高浜発電所 発電用原子炉設置変更許可申請
(1号及び2号原子炉施設の変更)
【使用済燃料ピットの未臨界性評価の変更】

審査会合における指摘事項の回答

2020年 6月 2日

関西電力株式会社

高浜1,2号炉SFP体系において、二相とした場合に気相部の水密度を変化させた場合の実効増倍率挙動イメージ

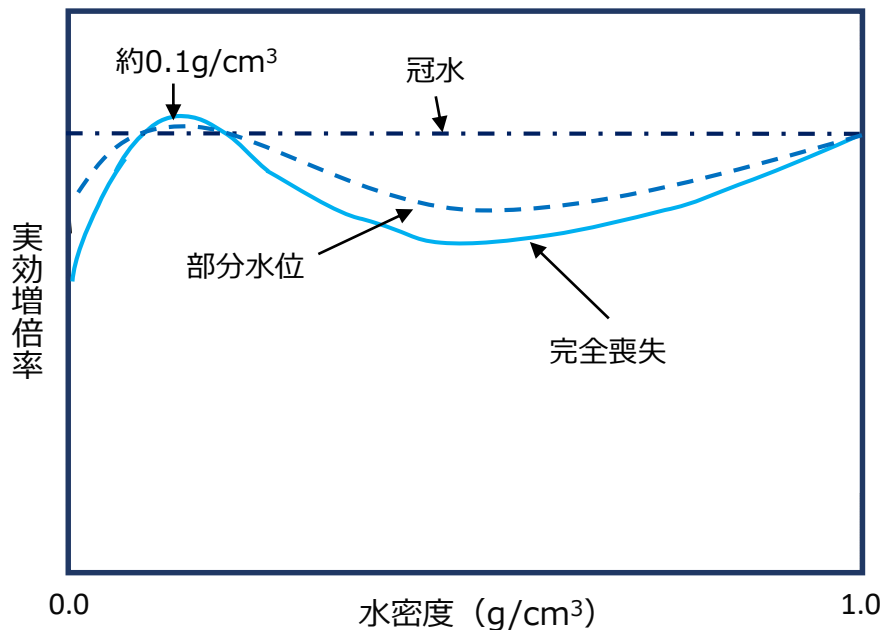
【審査会合コメント④：気相部水密度を変化させた場合の実効増倍率の影響を評価すること。】

- 完全喪失した場合と部分水位の場合において、気相部水密度を0～1g/cm³まで変化させた場合、実効増倍率は、下図のとおり気相部水密度が0g/cm³から大きくなるにつれて増加し、約0.1g/cm³で極大値をとり、一旦減少したのち、1g/cm³にかけて再び増加するカーブを描く。
- 部分水位の場合、水位が低いほど完全喪失状態と同様の变化傾向を示し、水位が高いほど冠水状態の値に近づく傾向となる。

<SFPに流入する水が局所に集中する場合の検討フロー>

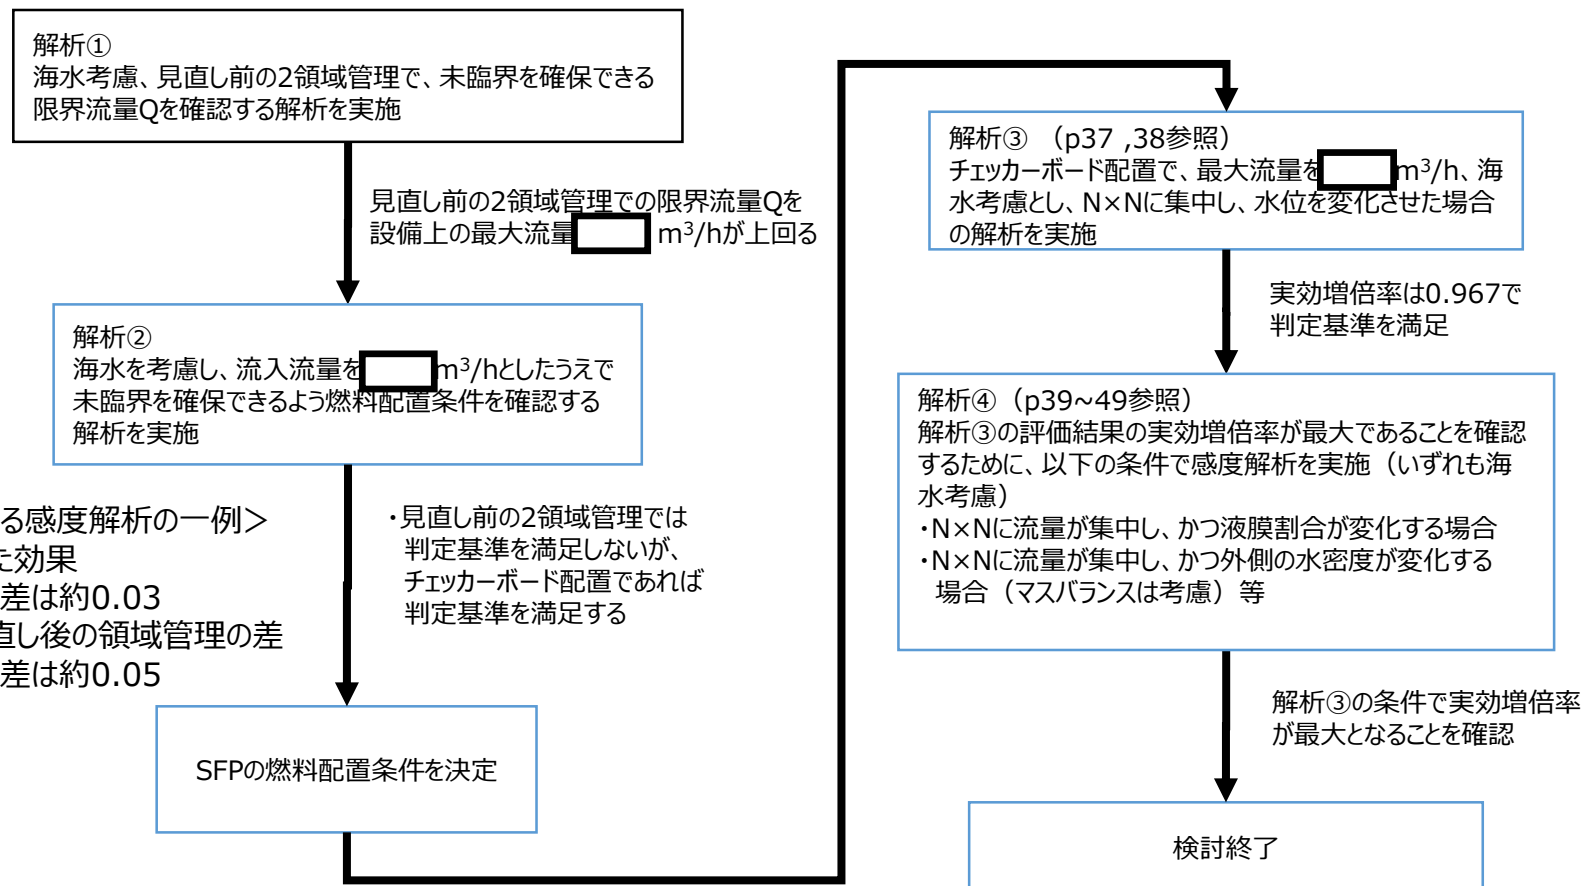
【審査会合コメント⑨：未臨界性評価に影響を与える解析パラメータを抽出し、最大流量に依存しない形でサーベイできないか検討すること。】

本フローとおり、最大流量を設定した上で評価条件の検討を行い、実効増倍率を評価した結果、判定基準を満足することを確認できたことから、最大流量に依存しない形のサーベイ検討は実施していない。

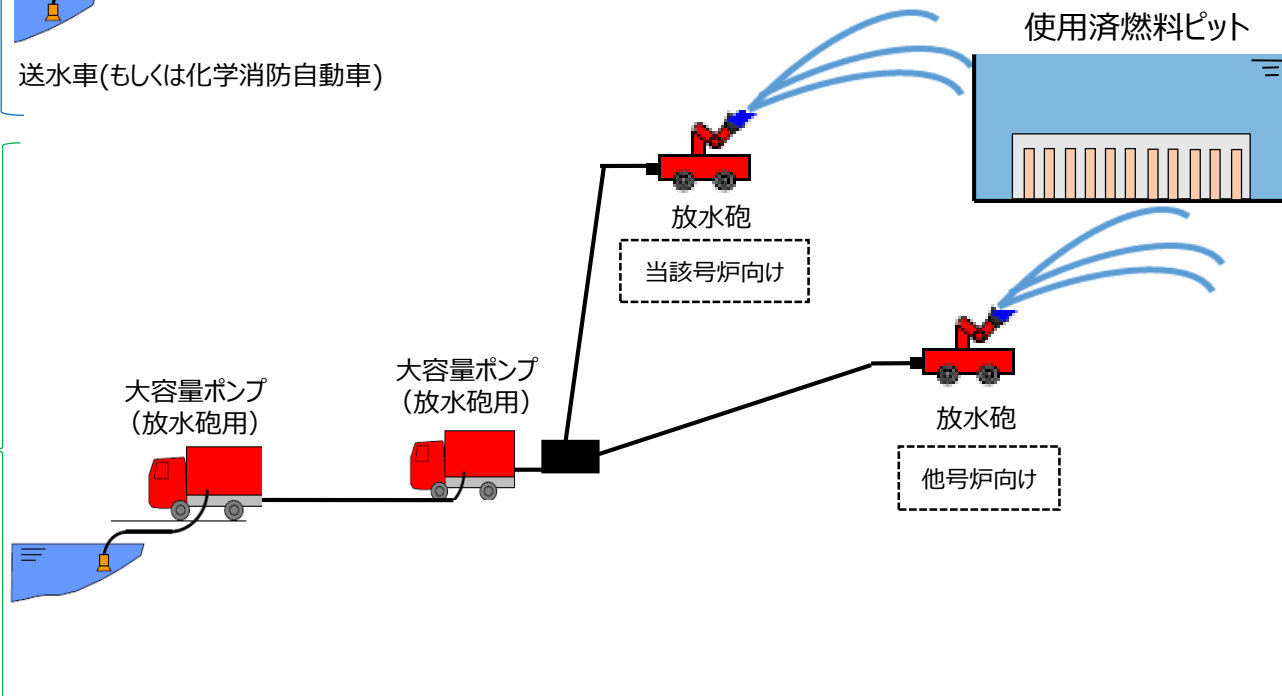
【審査会合コメント⑧：被災していないユニット側の放水砲からの流量について評価を行うこと。】

○片号炉のみ被災した場合には2台の放水砲を1ユニットに向けて放水する可能性がある (参考7) ことから、**同じSFPに2台放水砲を使用することを想定する。**

液膜と液滴の割合 (イメージ図)

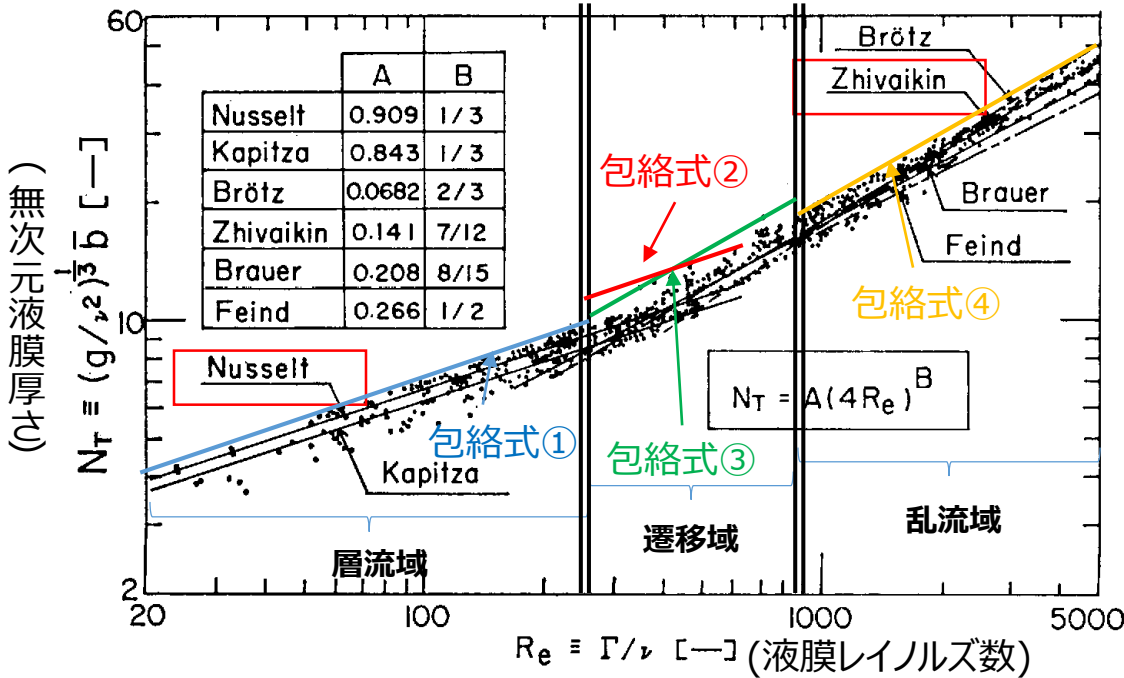
【審査会合コメント③：液膜と液滴の割合を考慮すること。】

- 燃料集合体内に流入した水は、液滴のまま落下する場合と、燃料棒等の表面を液膜となって流下する場合に分かれ、液膜と液滴は様々な割合を取り得る。
- **燃料集合体内の液滴と液膜の割合については、燃料棒周りの水分量が多いほど中性子が減速されやすくなり、実効増倍率が高くなることから、燃料棒周りに最も水分量が多くなる（落下速度は液膜の方が液滴よりも遅いため水分量が多くなる）ように、全て液膜とした。**
- さらに、**燃料集合体内の気相部水密度は、液滴として存在する水がない状態で取り得る最大値である飽和蒸気密度とした。**

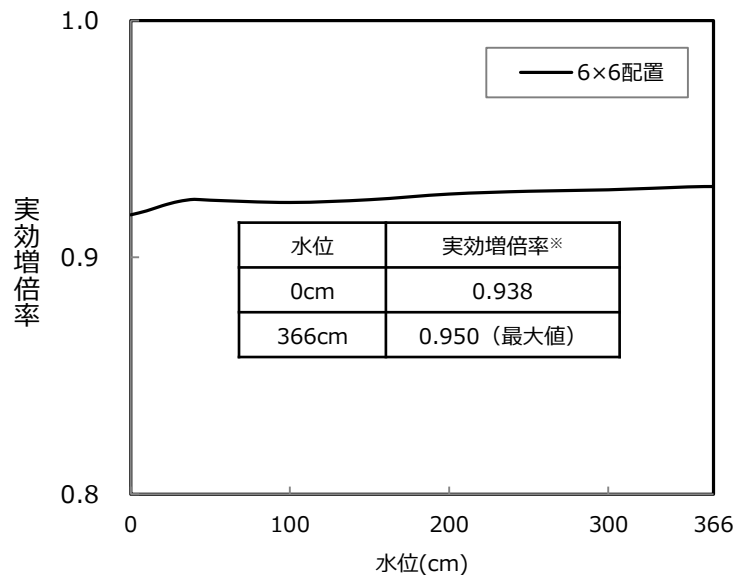
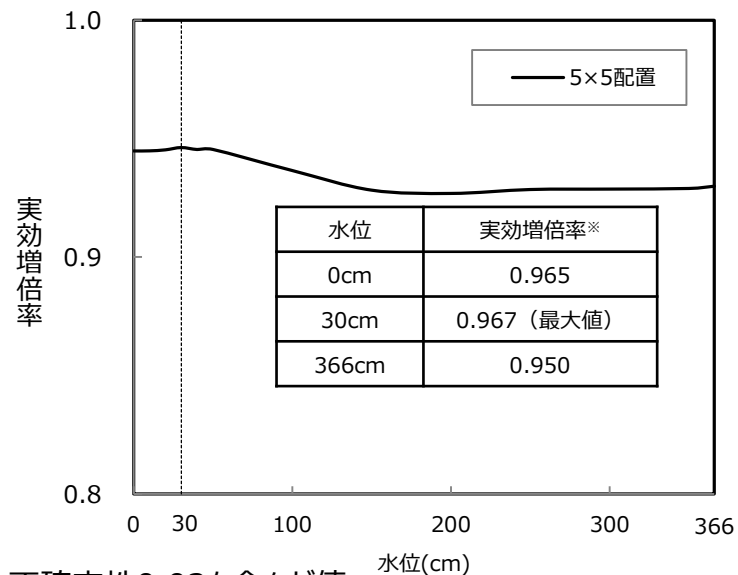
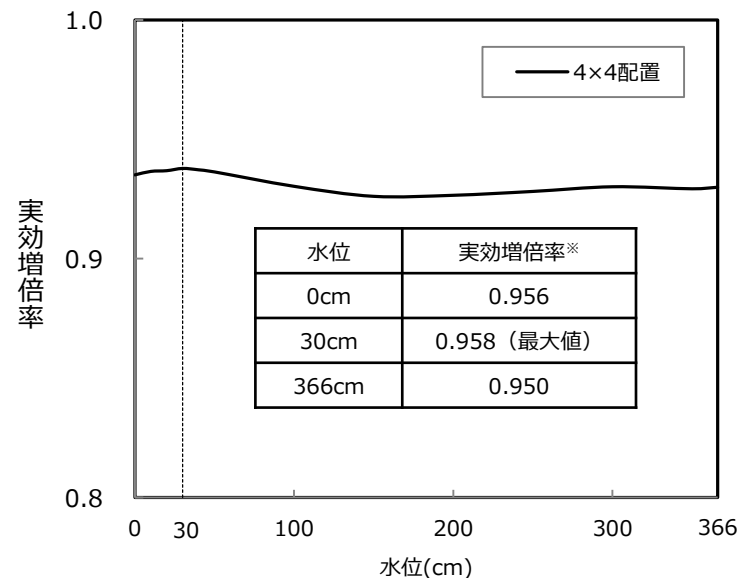
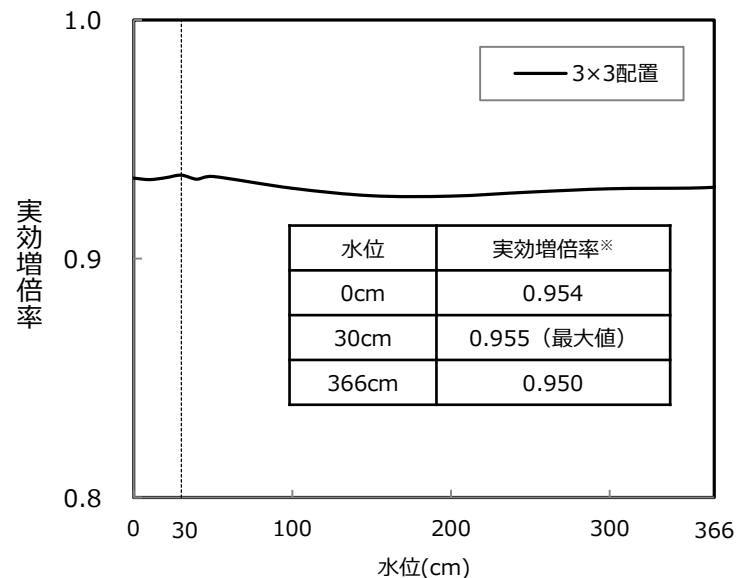
【審査会合コメント②：放水が狭い領域に集中するケースも想定し評価すること。】

評価条件と評価結果を以下に示す。全て判定基準を満足している。水位と実効増倍率の関係のグラフは次頁に示す。

図 液膜割合と実効増倍率の関係

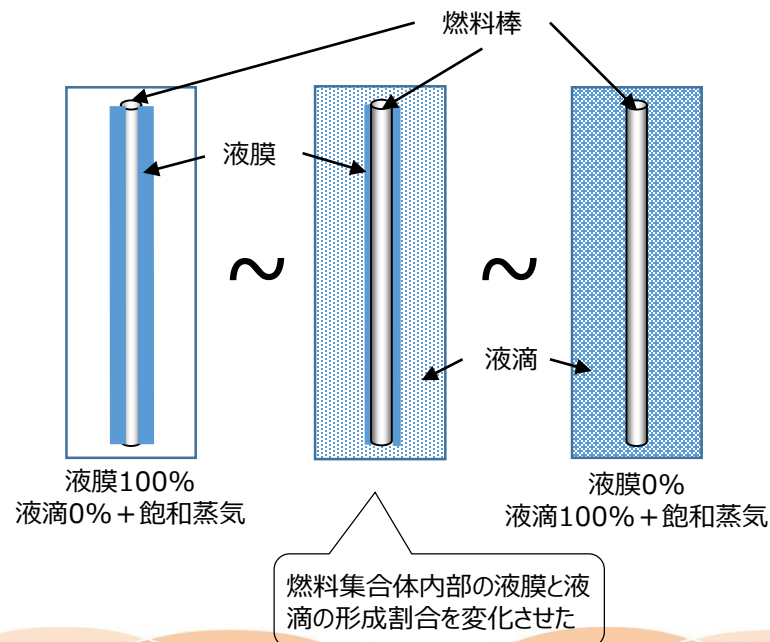
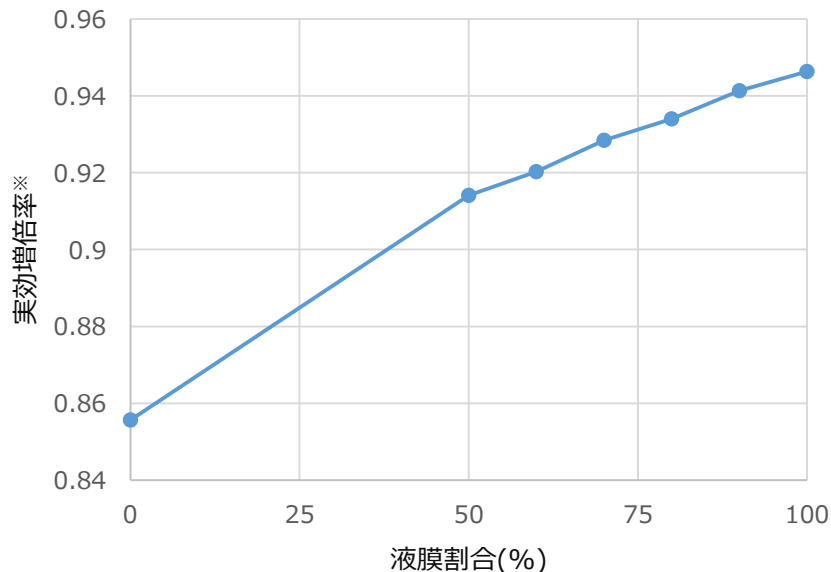
【審査会合コメント⑥：スプレイ水の液膜または液滴への分配による影響を示すこと。】

液膜割合の増加に伴い、実効増倍率が単調に増加することを確認した。これは燃料集合体内に液膜として存在する方が、液滴として存在するよりも下降速度が遅く、その結果燃料集合体内の水量が多くなり、中性子が減速しやすい条件になった結果と考えられる。

図 感度解析および申請評価における水平方向反射体設定

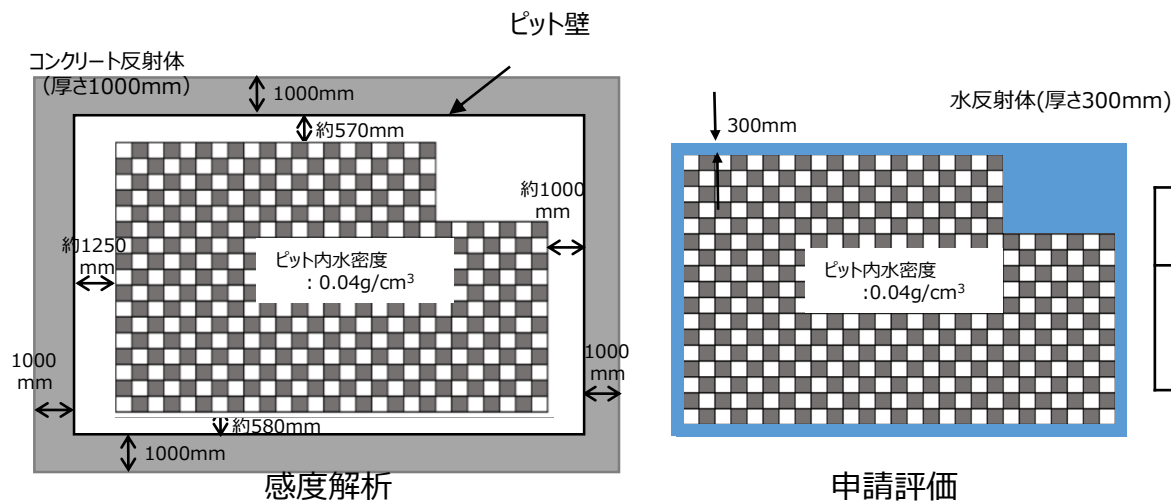
【審査会合コメント⑤：評価体系や反射体による保守性を説明すること。】

ラック外周の側面の**反射体をコンクリートに変更しても、申請評価の実効増倍率を下回ることを確認した。**
